## Äußerungen der Öffentlichkeit gemäß § 3 (1) BauGB (14-tägiger Beteiligungszeitraum im Anschluss an die Bürgerversammlung am 15.02.2023)

## Äußerungen der Behörden und sonstiger Träger öffentlicher Belange gemäß § 4 (1) BauGB sowie der Nachbargemeinden gem. § 2 (2) BauGB

### Antwort auf die Anfrage nach § 34 Abs. 1 Landesplanungsgesetz (LPIG)

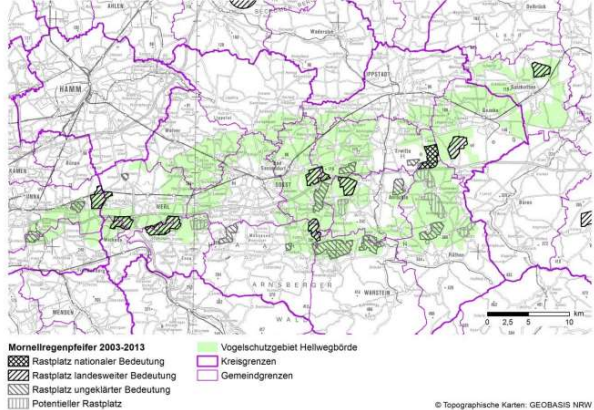
18.12	Wachtelkönige wurden im Untersuchungsgebiet 2022 nicht kartiert. Allerdings sind regelmäßige Brutvorkommen des Wachtelkönigs im Untersuchungsgebiet aus der Vergangenheit bekannt (siehe Abb. 1). In 2023 wurden im Baufeld drei Rufer im Rahmen des Monitorings zum VSMP gehört (mündlich ABU, Dr. Joest 28.06.2022). Die regionale Population des Wachtelkönigs unterliegt jährlichen Schwankungen (in 2022 keine Bruten im VSG) und ist auch von der Art der angebauten Bodenfrucht abhängig. Da der Wachtelkönig von akustischen Einwirkungen im Balzverhalten beeinträchtigt werden kann, wäre das Störungsverbot betroffen. Einem möglichen Verstoß gegen das Verbot kann mit Maßnahmen entgegengewirkt werden. Als Vermeidungsmaßnahme können nächtliche Abschaltungen oder ein schallreduzierter Betrieb notwendig werden, als Ausgleichsmaßnahme eine Lebensraumaufwertung. Letztere kann mit dem Ausgleich im Rahmen der Eingriffsregelung verrechnet werden.	Hinweise werden zur Kenntnis genommen. Sie sind dem für die ökologischen Fachbeiträge verantwortlichen Fachbüro auch durch den bereits erfolgten Scopingtermin bekannt, werden aber noch einmal an dieses weitergegeben.	Kein Beschluss erforderlich.
